AVISO URGENTE DE SEGURANÇA DE CAMPO

SRN do fabricante:	DE-MF-000020091
Referência FSCA:	626803 CARDIOHELP - Substituição do suporte do trilho deslizante
Tipo FSCA:	Novo
Produto afetado:	CARDIOHELP -i (artigo número 701048012) CARDIOHELP -i (artigo número 701072780, variante dos EUA)
Nº de série afetado:	Consulte o Anexo I
Identificador exclusivo do dispositivo:	04037691658384 04058863074863
Para atenção de:	Usuários do CARDIOHELP-i

Figura 1: Vista explodida do trilho deslizante CARDIOHELP

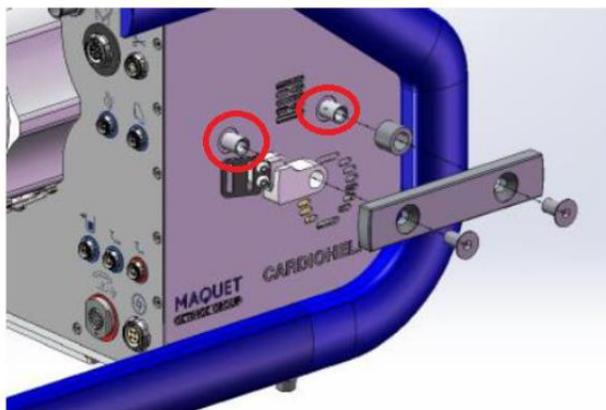
Os trilhos deslizantes estão localizados nas laterais do sistema CARDIOHELP. Eles são fixados à caixa do sistema CARDIOHELP com o suporte do trilho deslizante (ver marcas vermelhas na Figura 1). Conforme mostrado na Figura 2, o suporte do trilho deslizante consiste em um parafuso de porca soldado a uma placa.

Verificou-se que a fixação (solda) empregada pelo fornecedor do parafuso da porca na placa do trilho deslizante foi insuficiente. A solda deficiente permite que o parafuso da porca se solte da placa do trilho deslizante com leve força manual.

A fixação insuficiente dos trilhos deslizantes nas partes laterais do CARDIOHELP pode proporcionar uma oportunidade para que ambos/ou a proteção de transporte e/ou a unidade de emergência (com o suporte) se separem do CARDIOHELP. O desprendimento em qualquer cenário pode produzir um resultado inesperado (por exemplo, desengate do Módulo HLS da unidade CARDIOHELP durante o transporte ou desprendimento do acionamento de emergência e do suporte, resultando em ferimentos ao usuário, a terceiros ou ao paciente).

- Substituição dos suportes dos trilhos deslizantes.
